" MODIFICACIONES PUNTALES NORMAS
SUBSIDIARIAS SAN BARTOLOME "
MODIFICACIONES Nº2 A LA Nº30

NORMAS SUBSIDIARIAS DE PLANEAMIENTO MUNICIPAL DE
SAN BARTOLOMÉ DE LANZAROTE
MODIFICACIONES PUNTUALES N°2 A N°30
DOCUMENTO APROBACIÓN DEFINITIVA
DICIEMBRE 1997

MODIFICACION PUNTUAL Nº7B.

MODIFICACION Nº 7 - NUCLEO: SAN BARTOLOME
MODIFICA: ALINEACION CALLE 14

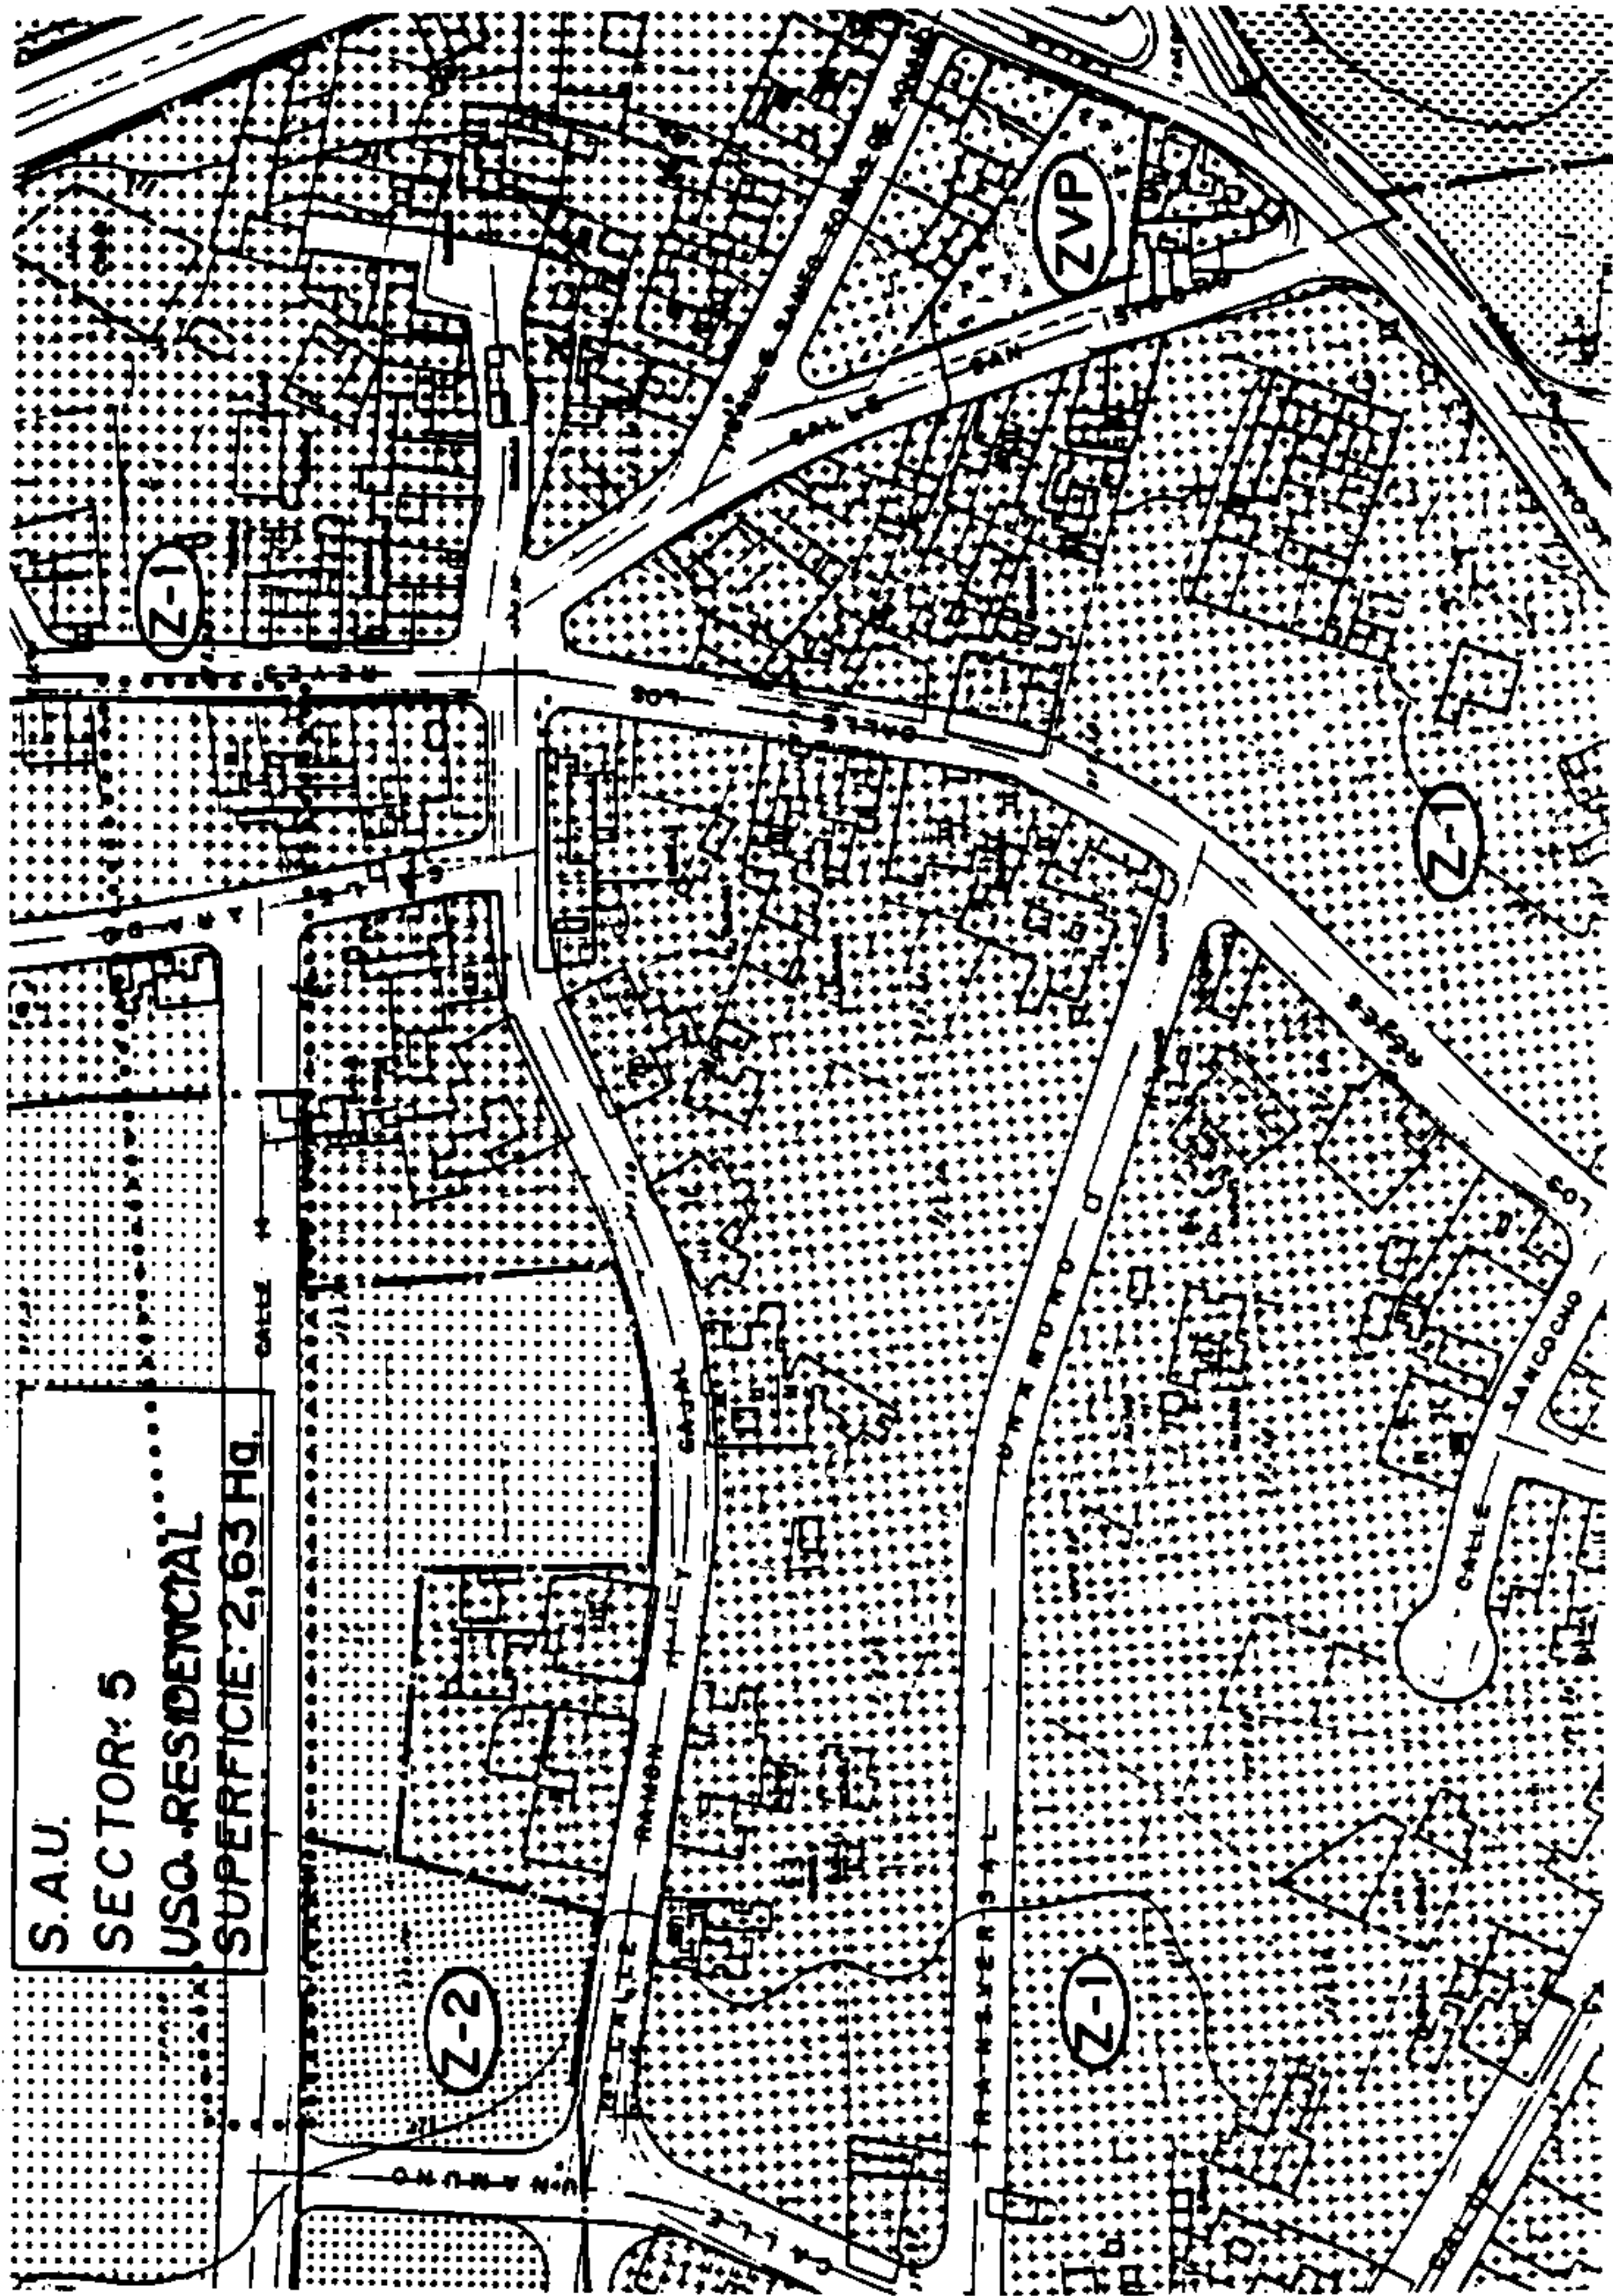
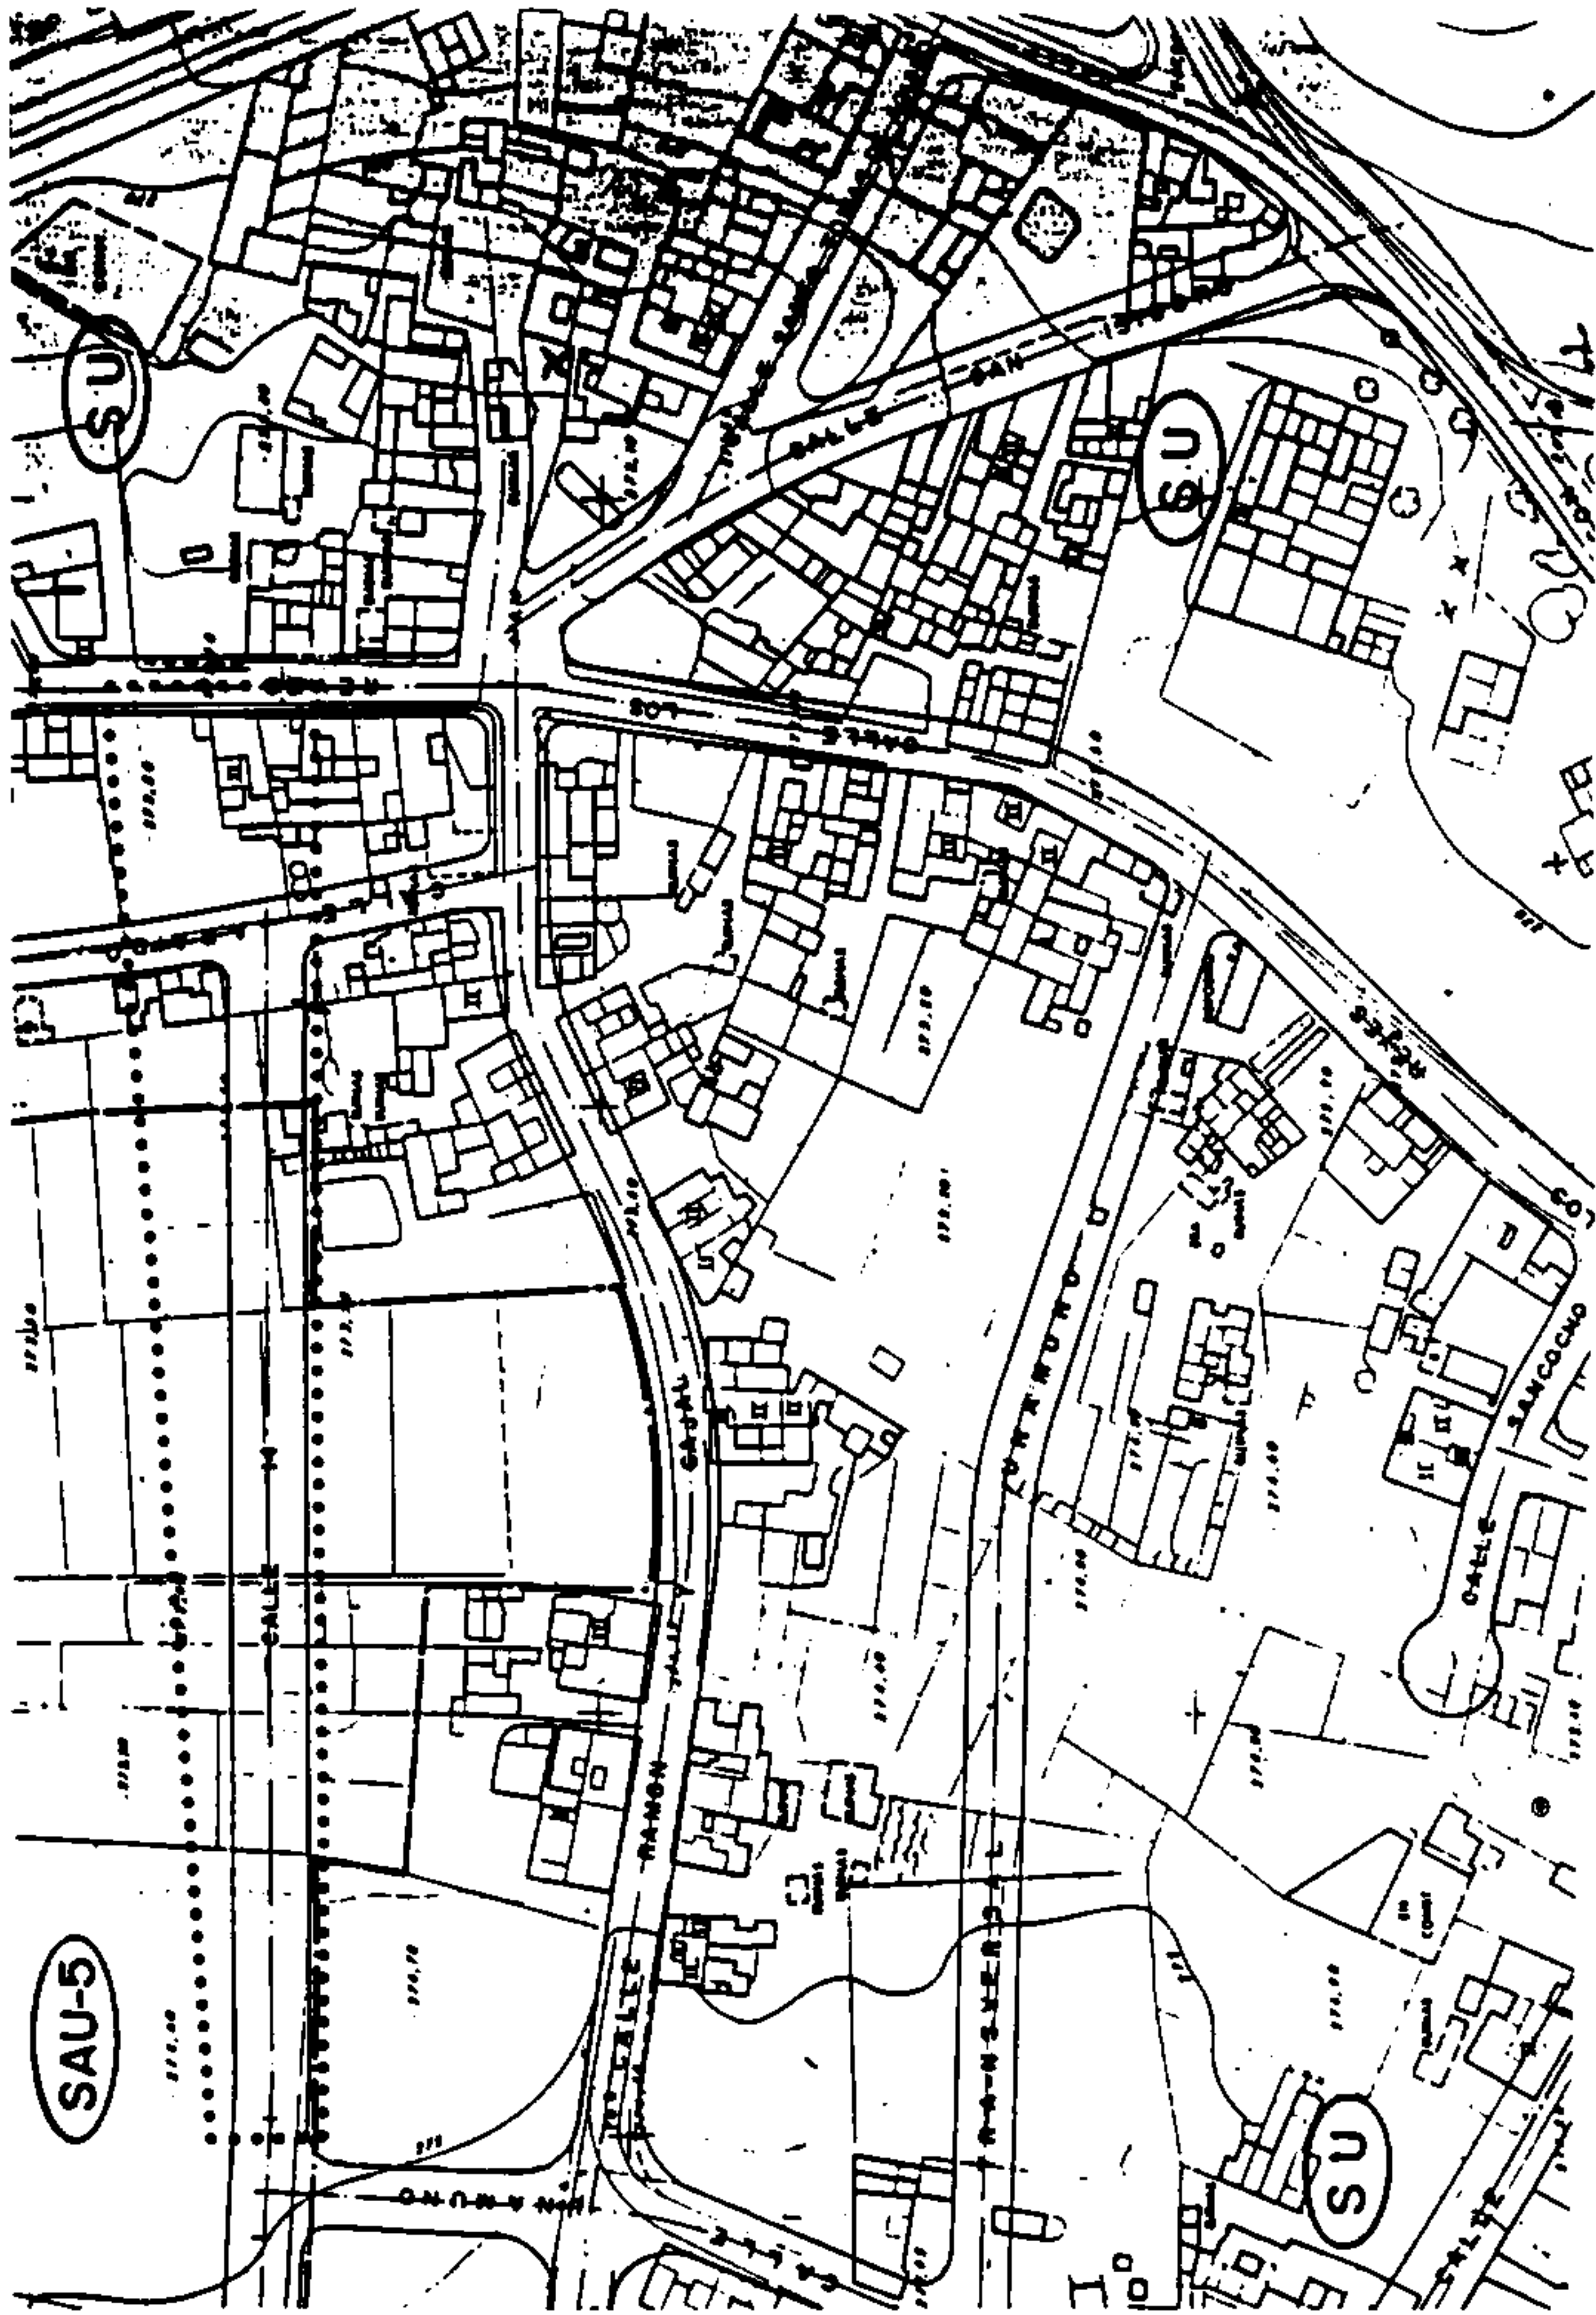
La modificación queda limitada a modificar la alineación de la calle 14, suprimiendo el tramo comprendido entre las calles Arado y Reyes Católicos. Como consecuencia de la modificación del trazado se recalifican como Suelo Urbano - con Ordenanza Zona 1, los terrenos desafectados por la supresión del tramo de la calle nº14.

La supresión de parte del trazado de la calle 14 supone la recalificación como Suelo Urbano de 360 m² de suelo donde sería de aplicación la Ordenanza de Zona 1 (1,7 m²/m²), lo que supone una mayor densidad edificatoria de 612 m²c.y un aumento potencial de población de 24 habitantes, según se refleja en el cuadro adjunto, lo que obliga a la aumentar las reservas de suelo para espacios libres en 122 m².
